ÚZEMNÍ PLÁN MĚSTA BRNA

Textová část Odůvodnění

Kapitola 19 Vyhodnocení připomínek

Svazek Pd1 *(bez osobních údajů)*

Ch-3

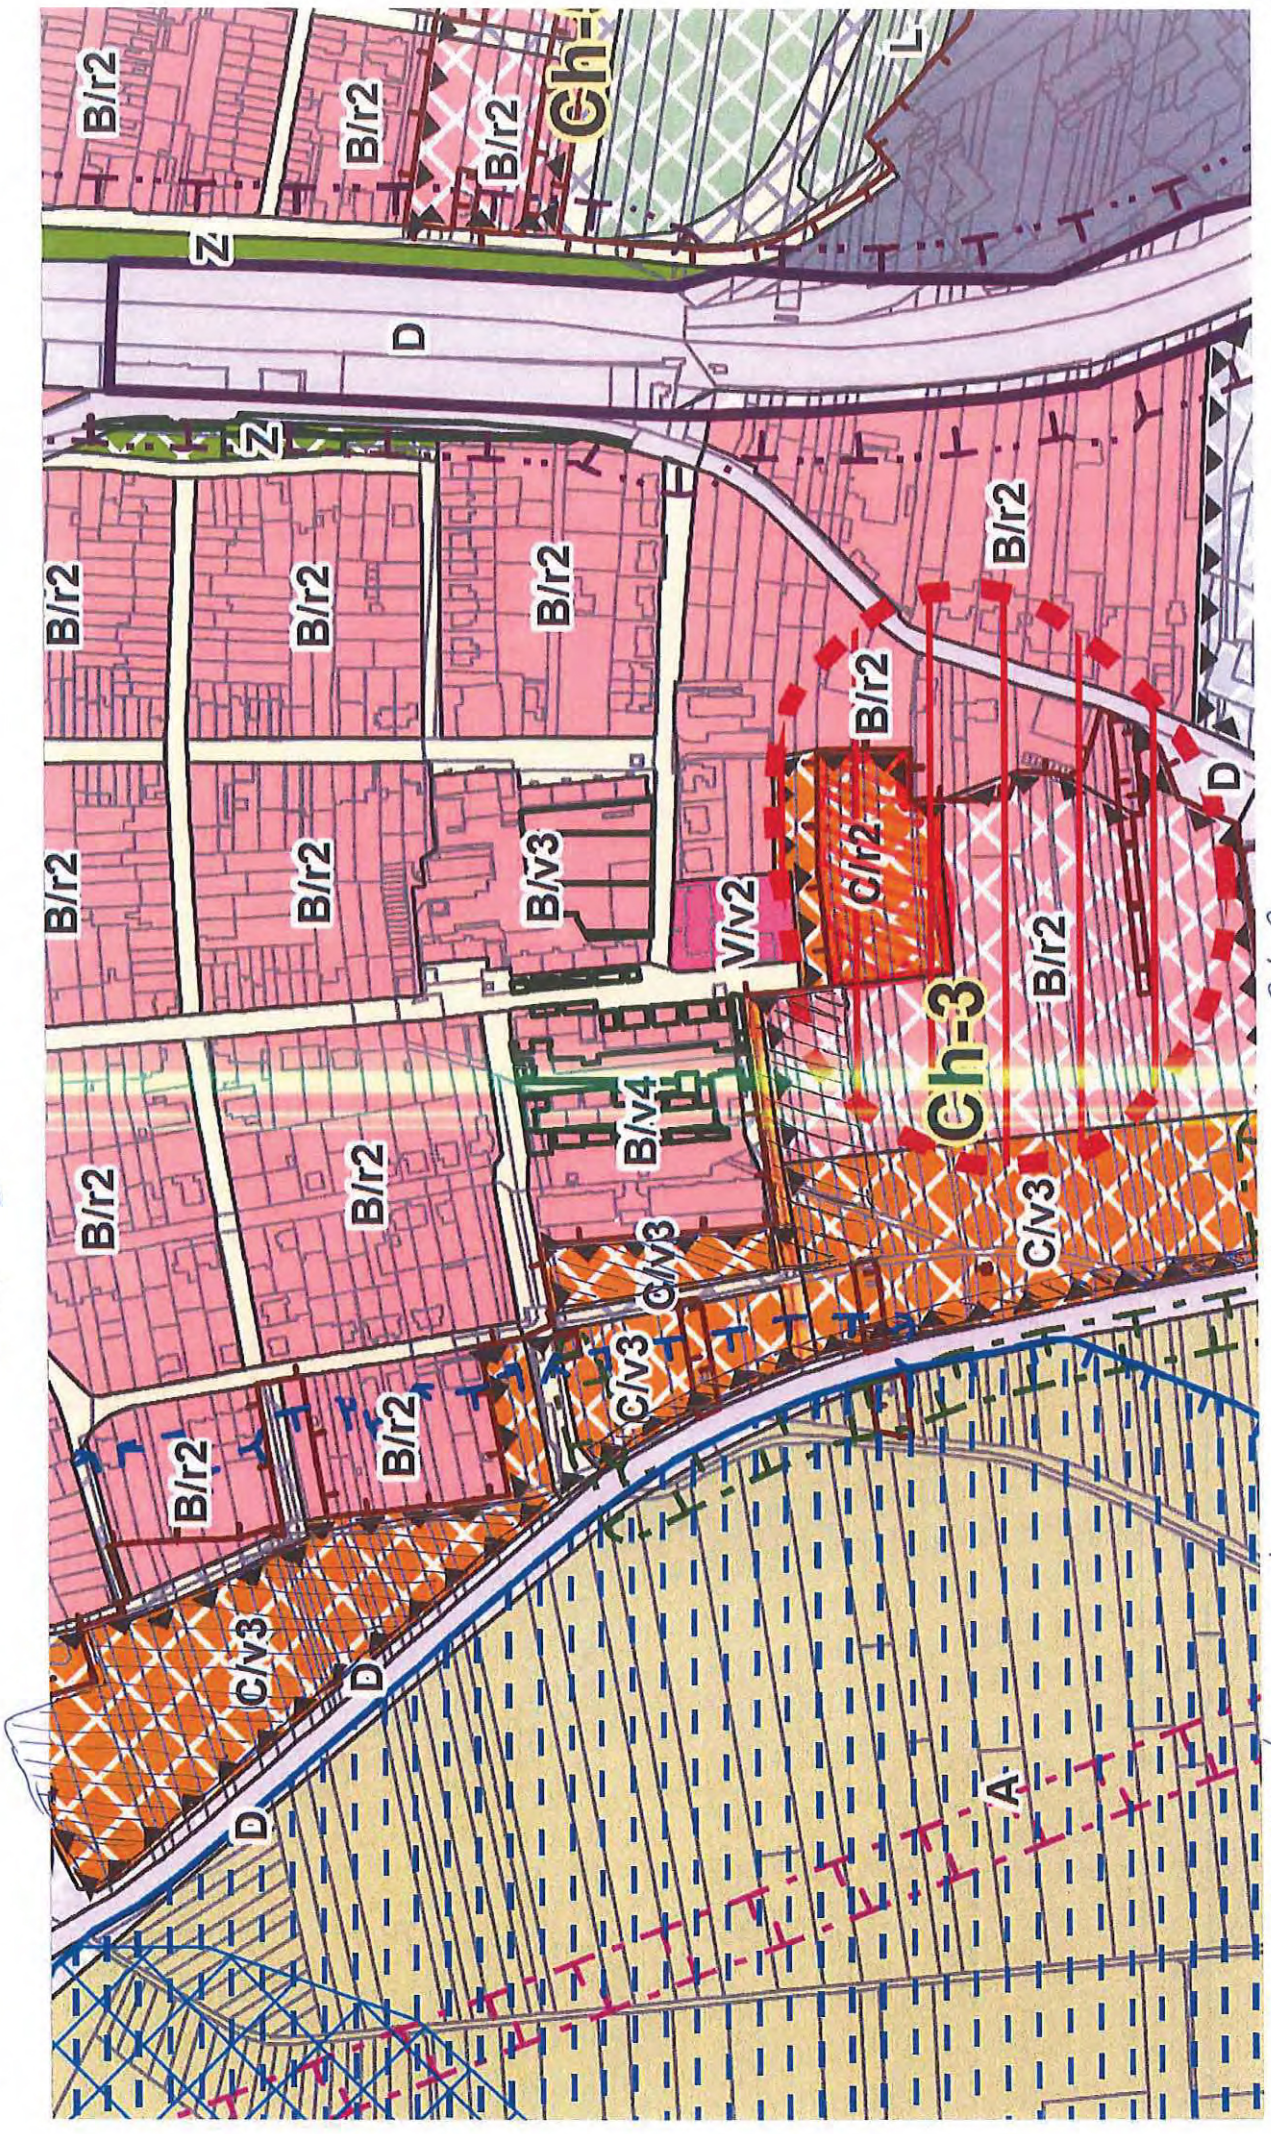
Přípomínka č. 3: Požadavek na omezení rozsahu ploch smíšené obytné a bydlení, doplnění ploch zeleně a sportu. Nesouhlas s komunikací v blízkosti bytových domů na ulici Jánošíkova a Šromova v lokalitě Ch – 3 dle přílohy č. 3

Znovu požadujeme omezit návrhové plochy smíšené obytné mezi ulicemi Zámecká a Davidkova a navazující plochy bydlení v lokalitě Ch - 3 Davidkova, a to dle níže uvedených požadavků a přílohy „CH3“ těchto připomínek.

- 1) CH 3 – nesouhlasíme s návrhem UP – znovu požadujeme dodržet plochy městské zeleně Z dle stávajícího UP a rozšířit je, plochy se nacházejí v záplavové zóně neplánovat nic mimo zeleně (možnost zaplavování) navrhujeme s odůvodněním na prozatím nerealizované POP (a nerealizovatelnost poldru Chrlice). Na pozemku p.č. 931/1 zeleň Z – investor daného pozemku - v sousedství vybudoval dva bytové domy a na daném pozemku propagoval pouze dětské hřiště – nyní zřejmě na základě jeho připomínek se dochází ke změně UP na řečeném pozemku p.č. 931/1 – ze strany městské části požadujeme zeleň Z.

- 2) Pod polní cestou na návrhu plochy C/v3 doplnit izolační plochu zeleně, na další ploše C/v3 doplnit plochu také izolační zeleně. Zvolit plochy smíšené obytné C/v2 oproti navrhovanému C/v3 (mezi ulicí Davidkovou a Rebešovickou)

- 3) Doplnit plochu sportu S jedná se o pozemky p.č. 949, 951, 953, 809, 812).
Souhlasíme s prodloužením komunikace na ul. Okrajová.
Nesouhlasíme s návrhem komunikace v blízkosti bytových domů ulice, Jánošíkova a Šromova. Komunikace je plánována a v blízkosti bytových domů a vnitrobloku sídliště – je nevhodné zatahovat dopravu do těchto míst v požadavku k UP Rady městské části Brno- Chrlice bylo budovat sportovní plochy - na vymezení C/v2 trváme.

- 4) Mezi ulicí Šromovou a Rebešovickou požadujeme ploch C/r2 přeměnit na B/r2

Pořizovatel v rámci veřejné vyhlášky, č.j. MMB/0566265/2021, ze dne 5.11.2021, kterou bylo mimo jiné oznámeno datum a místo konání 2. opakovaného veřejného projednání o upraveném Návrhu připravovaného Územního plánu města Brna, avizoval, že: "Podstatně upravený Návrh ÚPmB se tedy může projednávat stavebním zákonem předpokládaným způsobem pouze v rozsahu jednotlivých úprav. Veškerá podání, která se nebudou týkat upravených částí, budou v souladu se zákonem zamítnuta, protože obsahově nebudou spadat do merita projednávané věci."

Předmětné podání je ve svých požadavcích, a proto také svojí povahou, uplatněno mimo projednávaný rámec podstatných úprav, a tudíž je ve smyslu ust. § 53 odst. 2 zákona č. 183/2006 Sb., o územním plánování a stavebním řádu, ve znění pozdějších předpisů, vyhodnoceno tak, že se mu nevyhovuje.

Ch-6

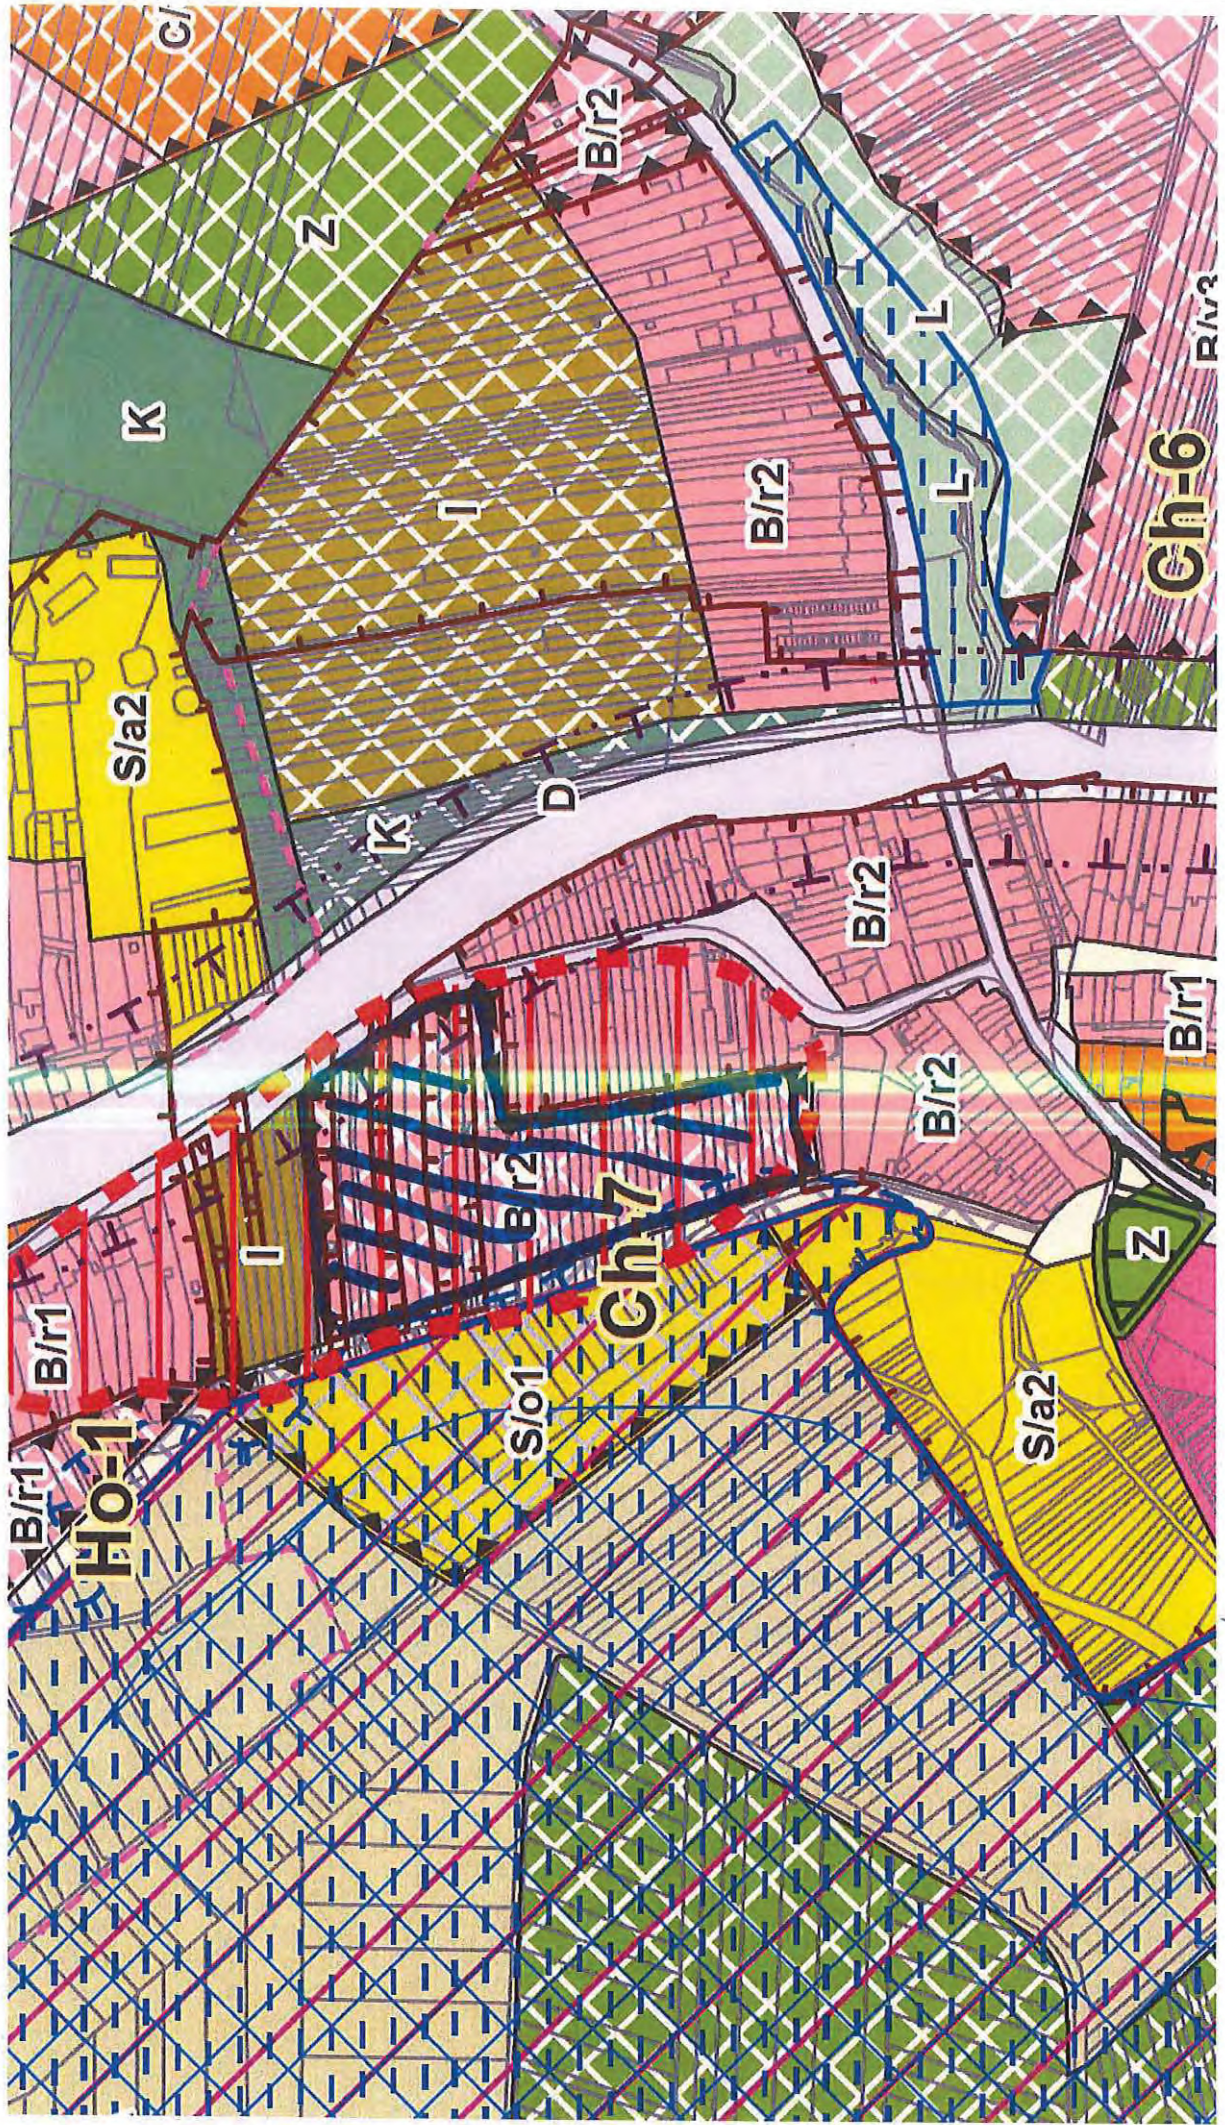
6 Přípomínka č. 6: Požadavek na vymezení plochy B/r1 na pozemcích p.č. 1599 a 1600/1 k.ú. Chrlice. Požadavek na vymezení plochy B/r2 oproti B/v3 . Požadavek na vymezení vhodného **6**
7 regulativu pro garážová stání na ulici U viaduktu. **7**

Požadujeme na pozemcích p.č. 1599 a 1600/1 k.ú. Chrlice, na nichž se nachází stavba rodinného domu, vymežit stabilizovanou plochu B/r1 (viz dle přílohu „CH6“ těchto připomínek. Dále požadujeme vymezení plochy jako v návrhu v červnu r. 2020 ploch B/r2.

Oblast garáží - požadujeme zařadit plochu na oblast garáží s vhodným regulativem nikoliv plochu bydlení B.

— VYMEZ ENÍ ODPOVĚDÍCÍHO REGULATIVU PŘI GARÁŽE

Ch 8

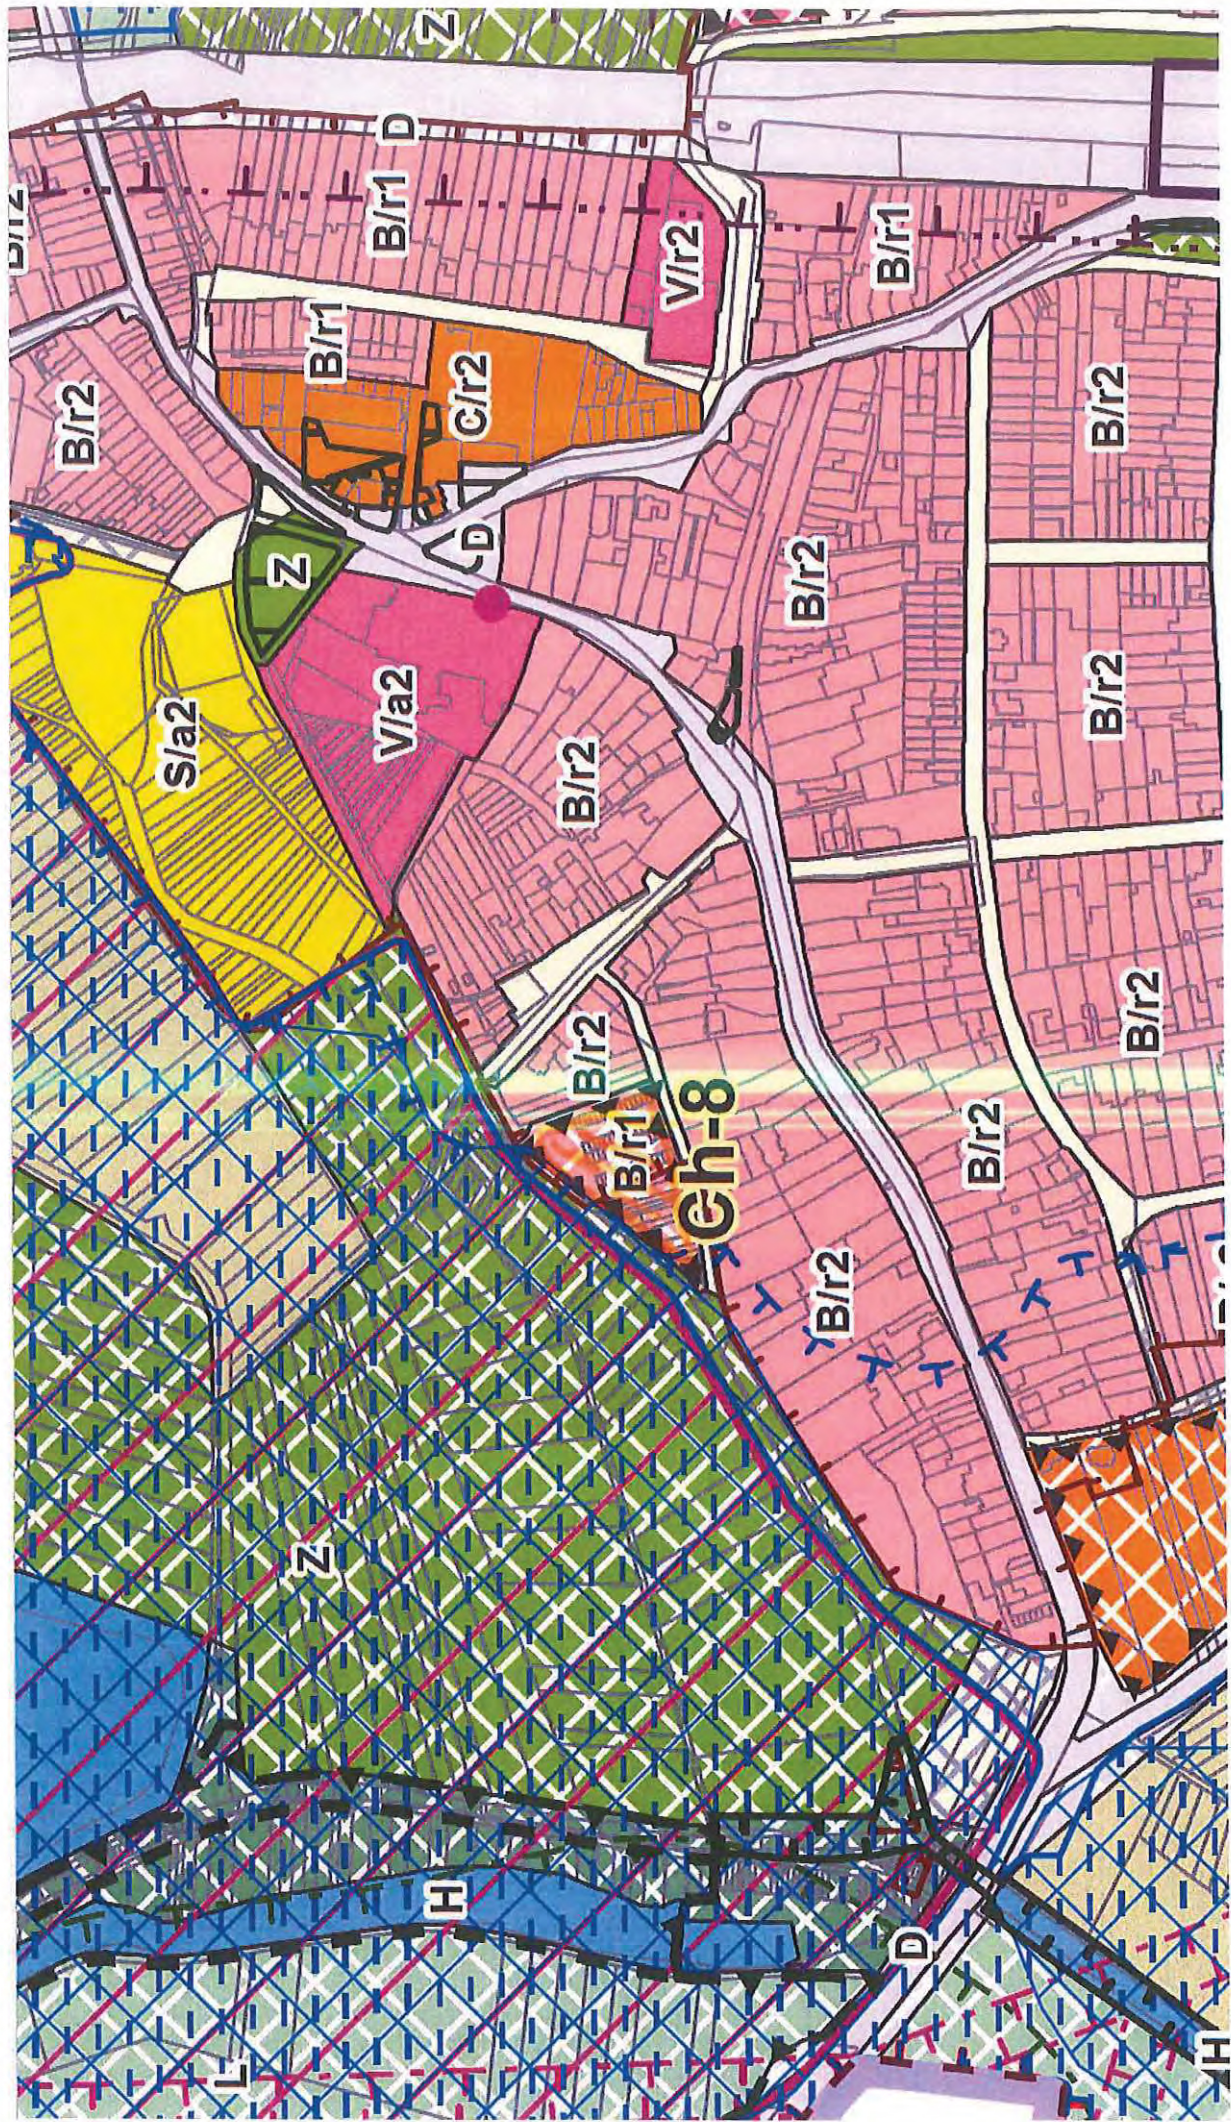
9**Přípomínka č. 8: Požadavek na změnu ploch bydlení v lokalitě Ch – 8 na plochy vhodné pro uzavřený garážový dvůr****9****Vymezení dotčeného území:**

Nesouhlasíme s vymezením návrhové plochy bydlení B/r1 v lokalitě Ch – 8 V Lázinkách (viz příloha „CH8“), z důvodu kolize s plánovaným protipovodňovým opatřením a vysokou hladinou stoleté vody Q100.

Navrženou plochu bydlení požadujeme označit jako plochu vhodnou pro uzavřený garážový dvůr - přípustným způsobem využití pro parkování v garážích.

— požadujeme vstupy regulativu pro garáže
